Keuringsverslag van een elektrische laagspanning- en zeer lage spanningsinstallatie

NIET CONFORM

Datum keuring: 30/01/2023

Straatnaam	Willy Staeslei
Huisnummer	81
Busnummer	2
Postcode	2180
Gemeente	Antwerpen
Land	België

Afbelding schakel- en verdeelbord:

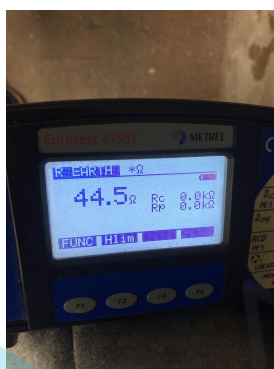
15.05 De deur en/of afschermplaat van het schakelbord dient (terug)geplaatst worden. Aanraking van onder spanning staande delen mogelijk. (Boek 1 Afdeling 5.1.4. en 5.3.5.1.A. en 4.2.2.3.)

15.09 De genaakbare, naakte onder spanning staande delen zijn onvoldoende afgeschermd. (Boek 1 Afdeling 5.1.4. en 4.2.2.3.)
